Contournement d'Ustaritz

Compte rendu de réunion

Date :	05 décembre 2017
Lieu :	Mairie d'Ustaritz _ salle Gaztelondoa
Objet :	Point d'avancement et présentation de résultats

- Carrefour RD250 – partie nord :

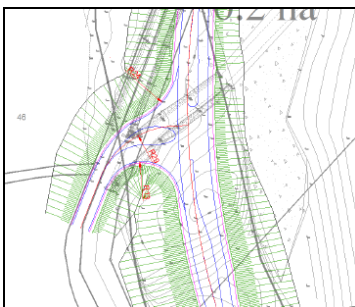
La première solution contourne l'habitation située sur la parcelle AR41 et le raccordement est proche de ce bâti.

La deuxième solution de type giratoire améliore la sécurité et permet les échanges. Consomme cependant plus de foncier dont un bâti (plan à affiner).

Pas de remarques particulières sur ces deux propositions.

- Raccordement partie sud sur le giratoire RD932/RD20 :

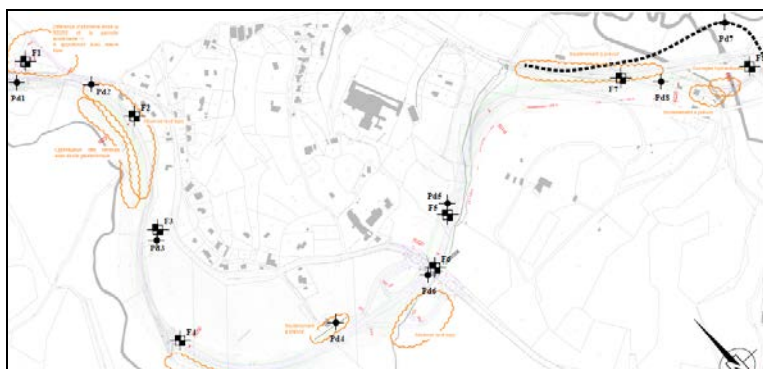
L'implantation d'un raccordement direct sur la RD932 n'étant pas possible, le raccordement sur le giratoire sera préférable.

La solution présentée permet d'éviter l'ensemble des habitations du quartier Ospitalea mais se situe en zone inondable.
